## **Gummersbach**

Freiraumplanerischer Wettbewerb  
in zwei Bearbeitungsphasen  
nach RAW 2004

## :die rückfragen

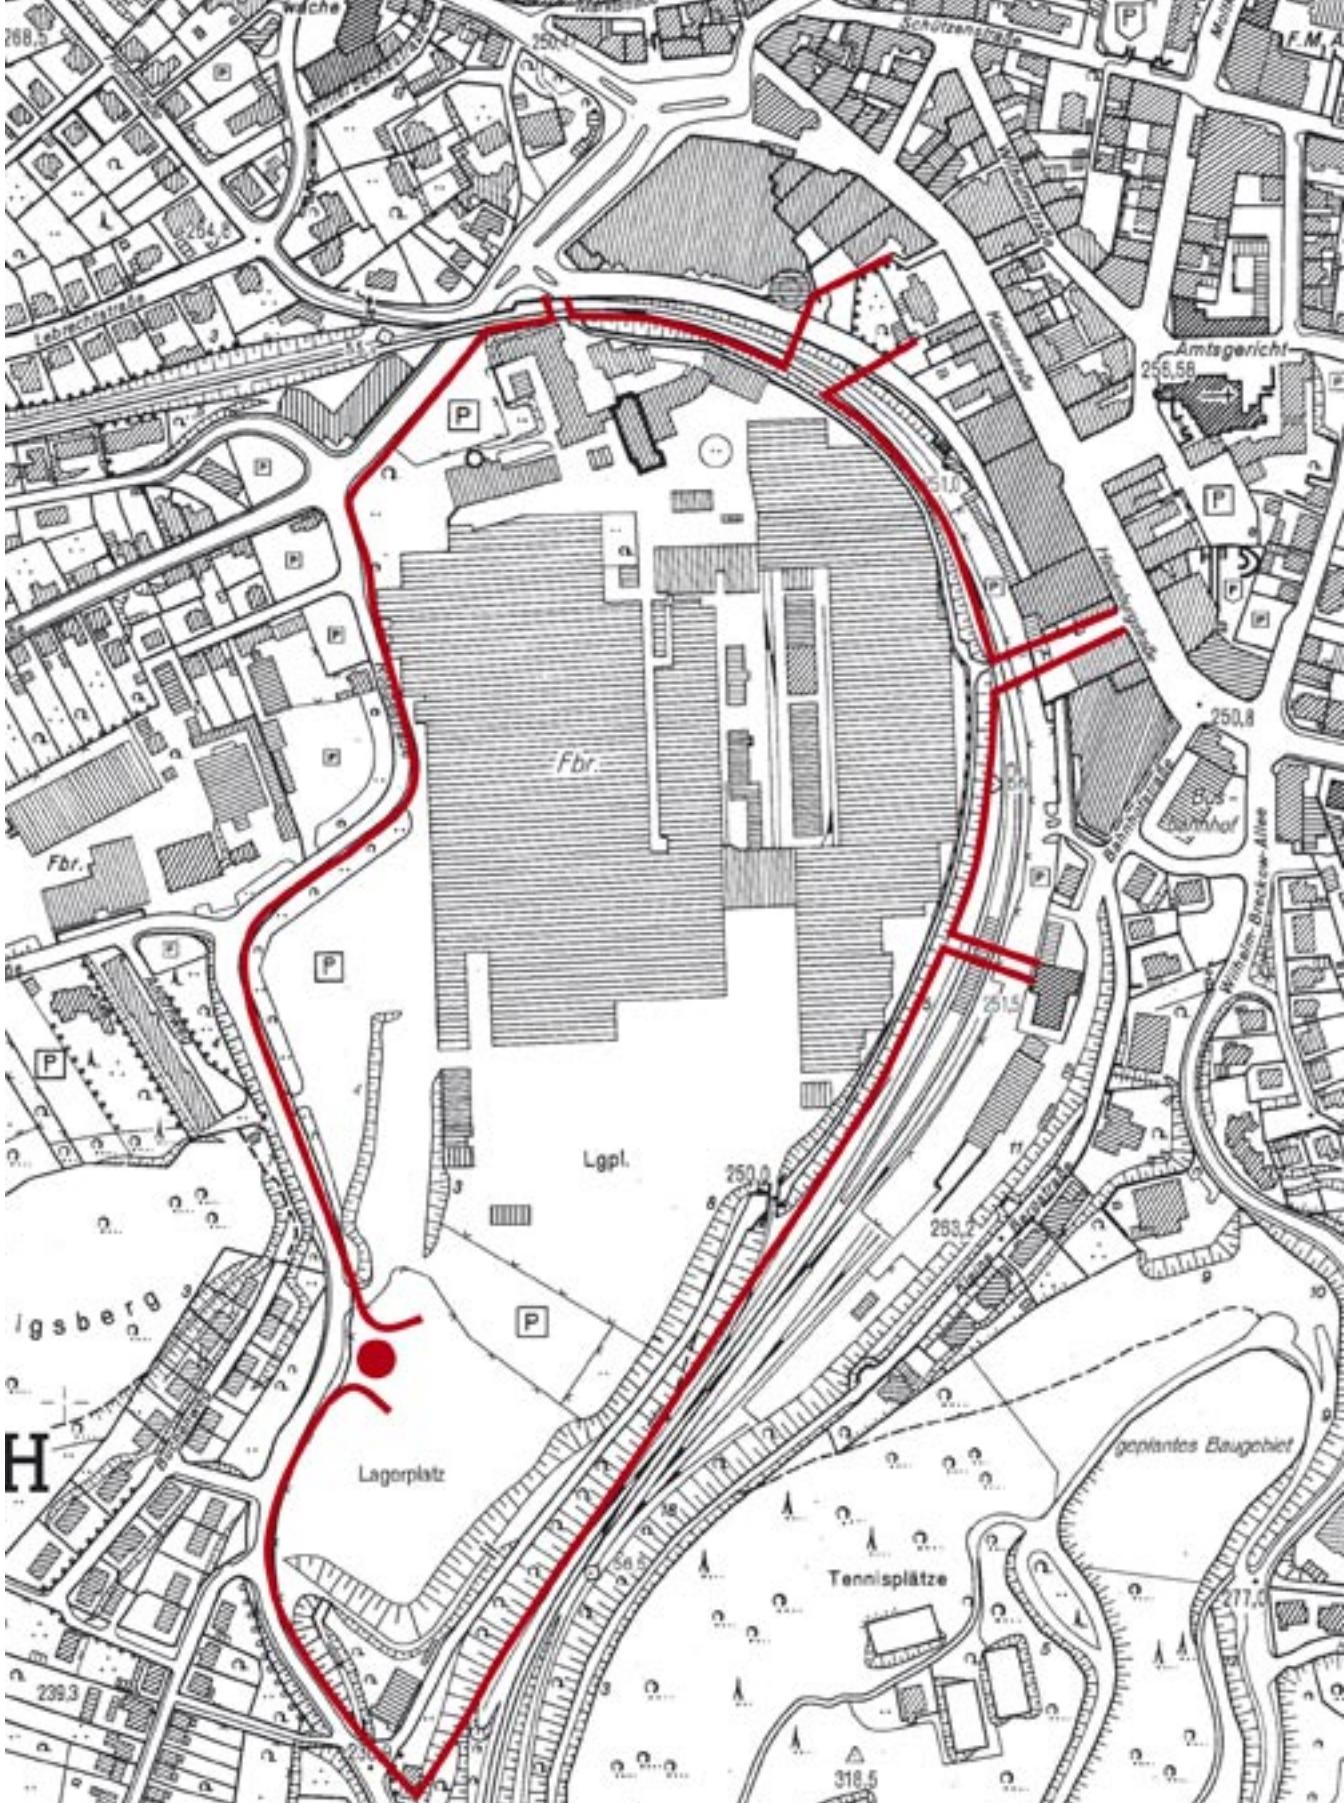
- ?** Wie sieht die genaue Abgrenzung des Planungsgebietes aus?
- :** Eine Abgrenzung des Plangebietes „Steinmüller-Areal“ wird den Teilnehmenden zur Verfügung gestellt. Es wird großer Wert darauf gelegt, dass der Standort im Kontext seiner Umgebung entwickelt wird und daher insbesondere Aussagen zu den Anknüpfungspunkten getroffen werden.

Nördliches Plangebiet (oben)

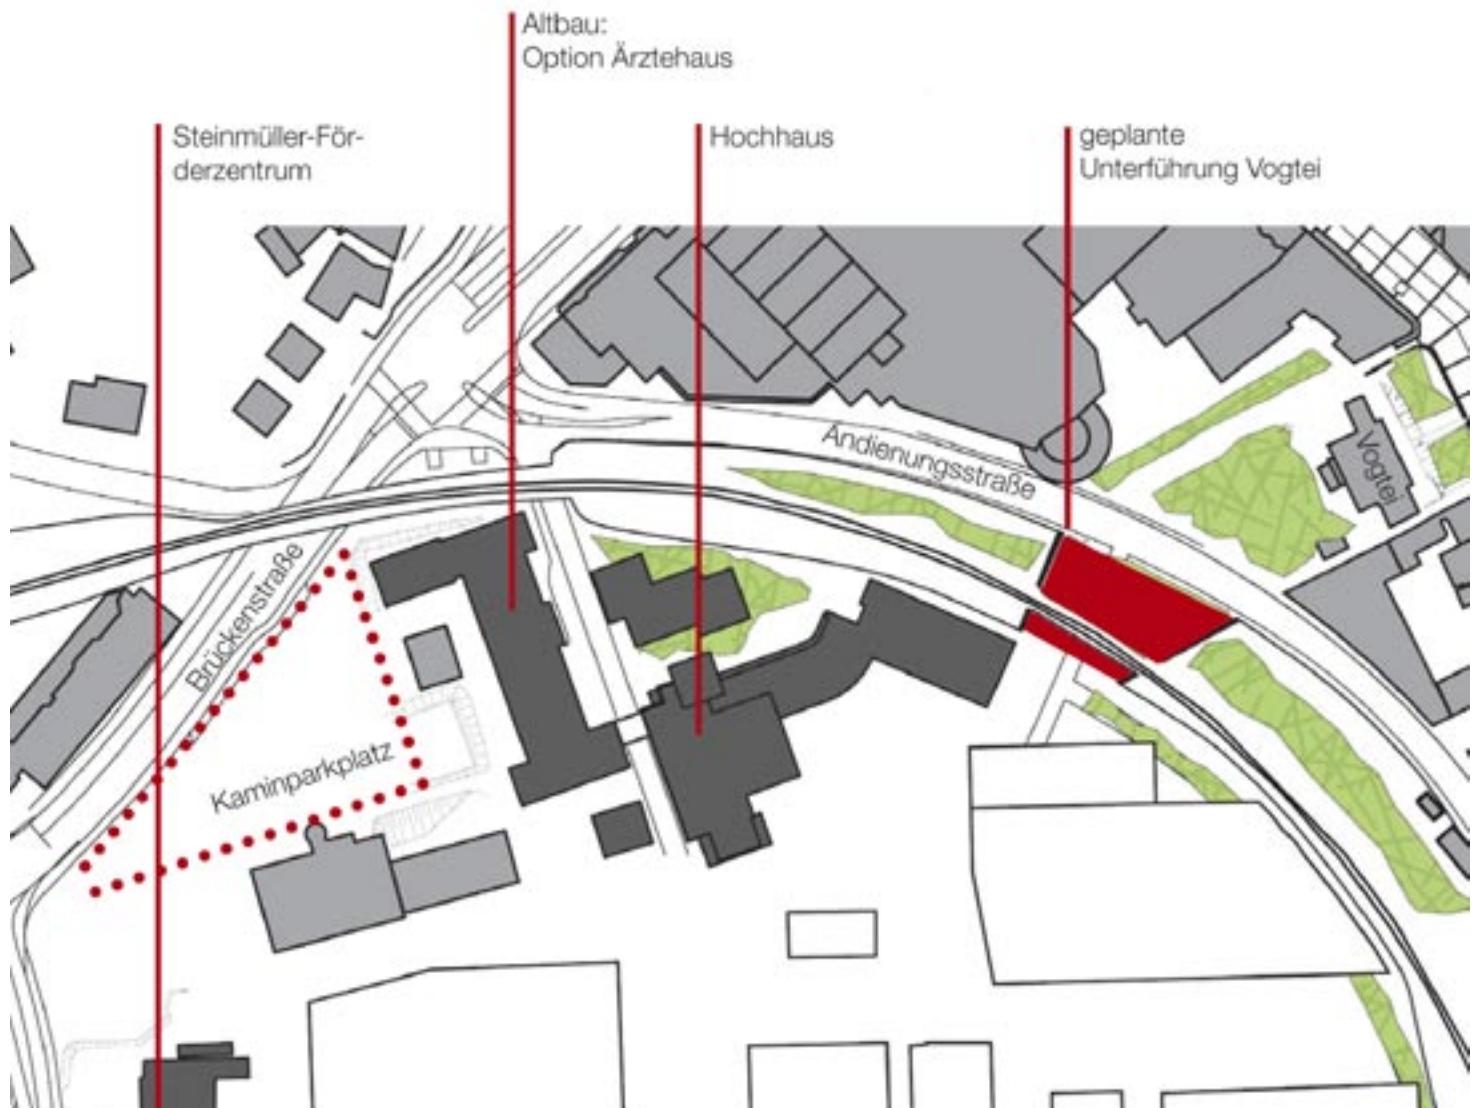
- ? Welcher Gebäudeteil am ehemaligen nördlichen Werkszugang soll zum Ärztehaus umgebaut werden? Welcher Parkplatz an der Brückenstraße ist gemeint, der dreigeschossig mit einer Grundfläche von 7500 qm überbaut werden soll? Wo befindet sich der Kaminparkplatz?

- : Der Kaminparkplatz an der Brückenstraße kann dreigeschossig überbaut werden. Seine genaue Lage sowie das optionale Ärztehaus sind der Anlage „nördliches Plangebiet“ zu entnehmen.
